柏崎刈羽原子力発電所 6 号及び 7 号炉

浸水防止設備の変更に伴う関係条文の  
整理表

柏崎刈羽原子力発電所 6 号及び 7 号炉

まとめ資料変更内容一覧 (5 条, 40 条)

添付第 14-2-1 図 水密扉の設置位置並びに施工例 (7号炉 タービン建屋地下2階)

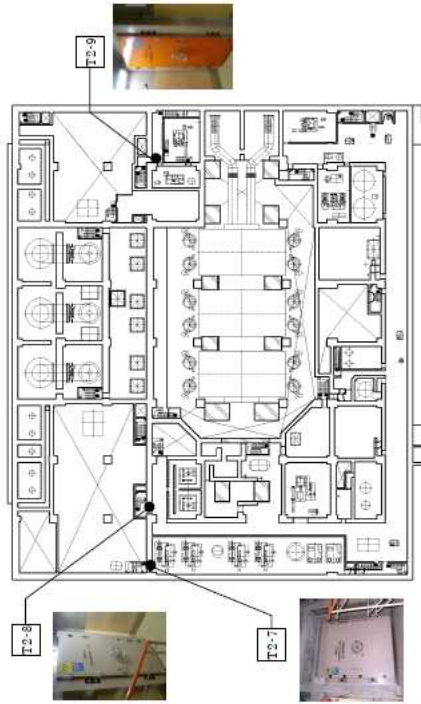
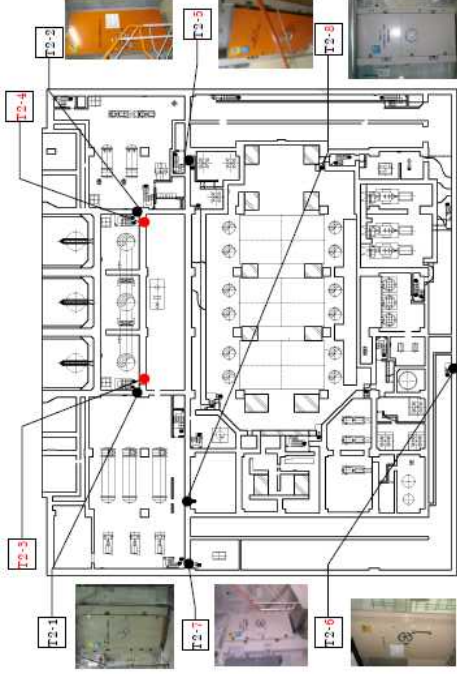
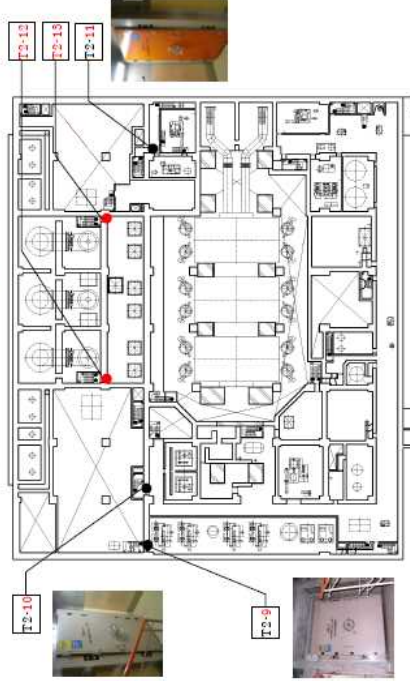
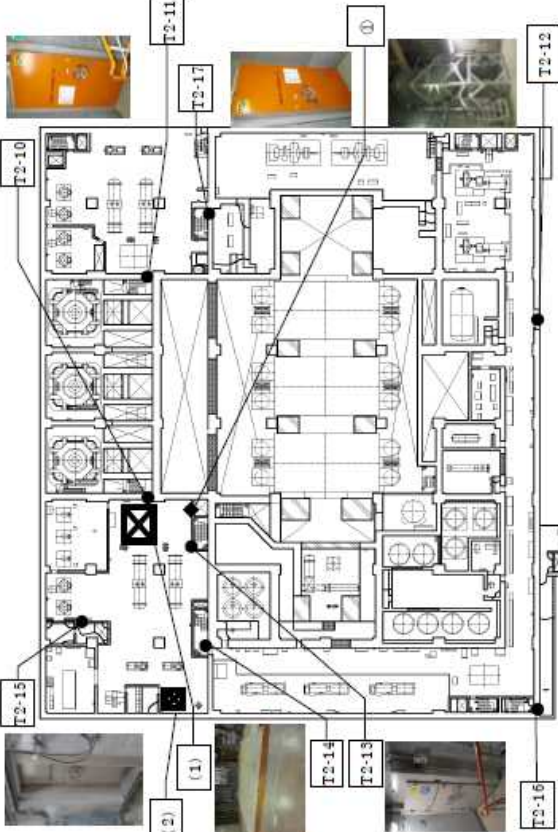
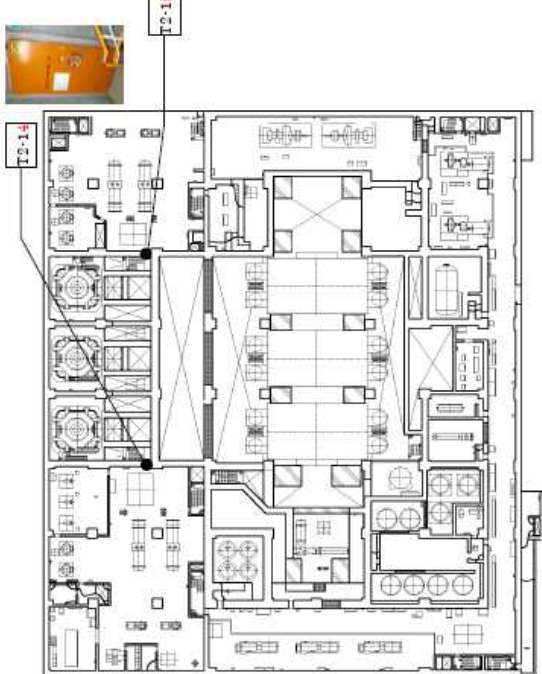
浸水対策範囲の変更及びタービン補機冷却海水系隔離システムの設置に伴う浸水防止設備の変更を反映

第9.2.2-2図 浸水イメージ【6号炉の例】  
(タービン建屋循環水ポンプエリアにおける溢水)

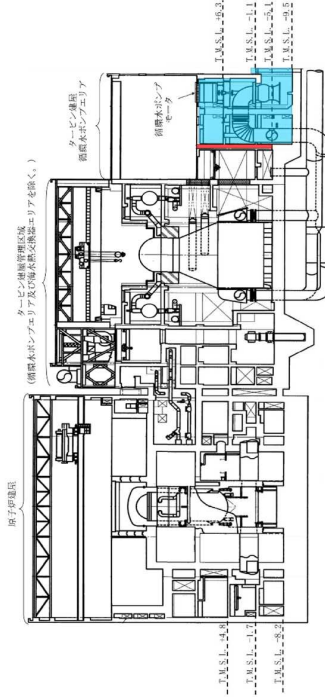
評価用律波変更による溢水流量変更

区画変更による溢水量変更
